## Boletim Técnico

# KV-2172S/2173S

Númer **07/99**  
O  
Data 27/01/99

## SUBSTITUIÇÃO DO BLOCO DE SINTONIA (TU101- TUNER)

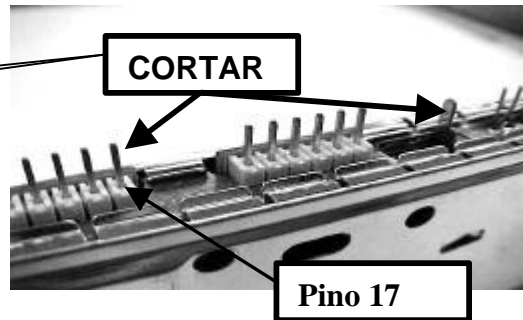
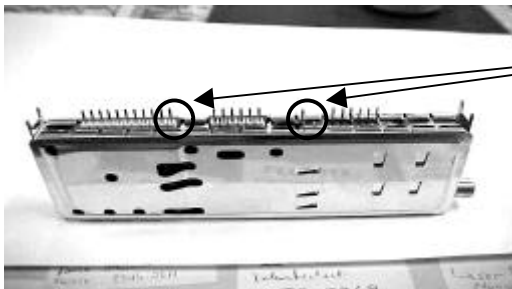
O bloco de sintonia BTF-WA405 foi substituído pelo BTF-WA404 conforme abaixo relacionado.

<i>Antigo</i>			<i>Novo</i>		
<u>Ref. Nº</u>	<u>Código</u>	<u>Descrição</u>	<u>Ref. Nº</u>	<u>Código</u>	<u>Descrição</u>
TU101	8-598-341-00	TUNER BTF-WA405	TU101	8-598-340-00	TUNER BTF-WA404

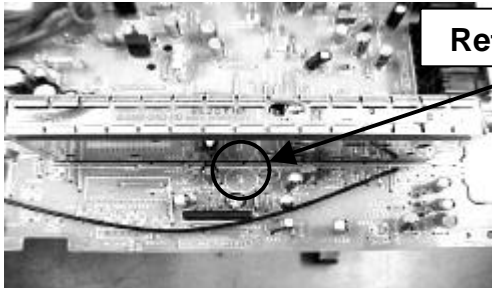
- Para substituí-lo proceder seguintes alterações abaixo descritos.
- 1) Cortar pino 17 e terminal de fixação do Tune BTF-WA404 .

Retirar C101

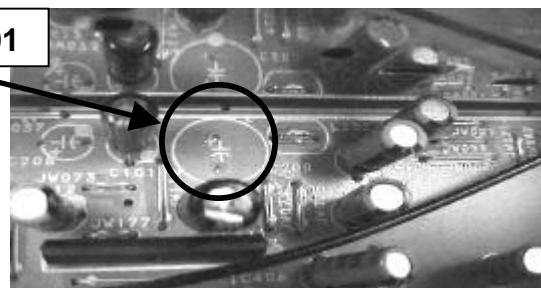
- 2) Retirar capacitor eletrolítico C101 (4.7uF/50V)
